RÉUNION PUBLIQUE D'OUVERTURE DE LA CONSULTATION DU PUBLIC préalable à l'autorisation environnementale nécessaire au projet de Réhabilitation du système d'endiguement de l'Hôpital-Sur-Rhins à St Cyr -de-Favières (Loire)

1-Date-Lieu

Coupe et dimension des murs en T (extrait du rapport AVP, EGIS, février 2025)

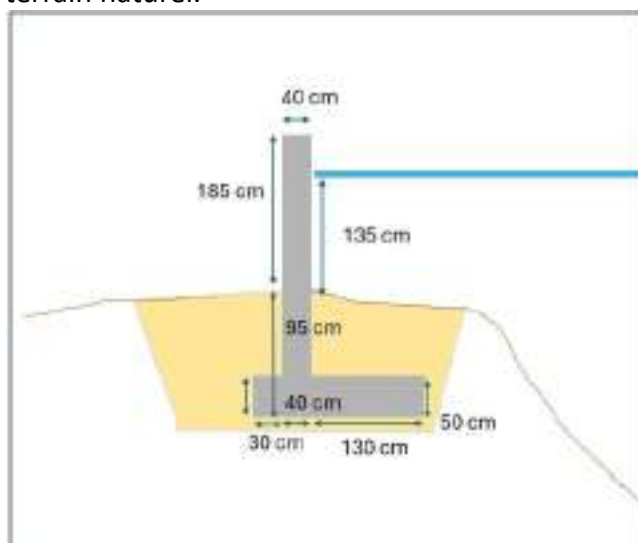
- ≡ A quelle profondeur seront enterrées les fondations des murs en T ?
 - La profondeur de la fondation des murs en T sera de 95 cm par rapport au terrain naturel.
